# 005

Biuletyn Techniczny

### **dot.: problemy z układem paska pomocniczego w samochodach Renault 1.5 DCi.**

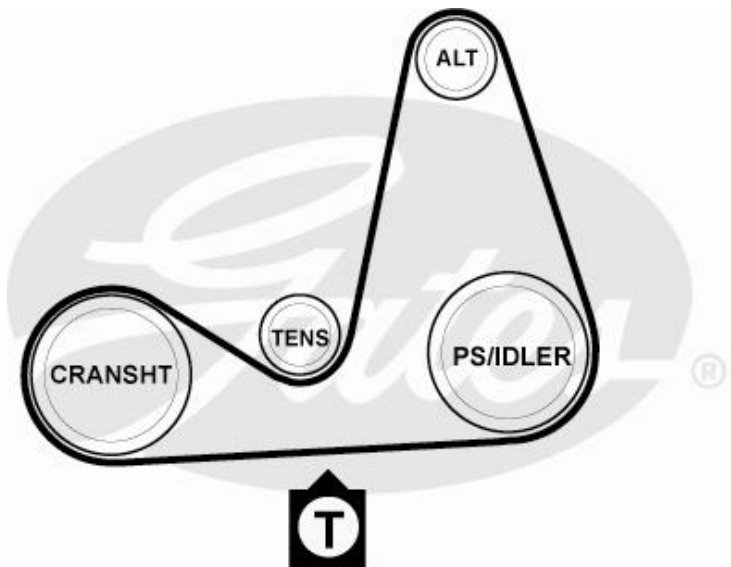
Napięcie mierzy się pomiędzy wałem korbowym a pompą wspomagania kierownicy lub kołem pasowym luźnym w modelach bez wspomagania kierownicy (rys. 1).

Przy pomiarze napięcia dźwiękowym testerem STT-1 firmy Gates, należy wybrać klawisz „8”, „180” (widoczna długość pomiędzy kołami 180 mm). Przy pomiarze miernikiem Krikit<sup>®</sup> napięcie powinno wynosić 70kg.
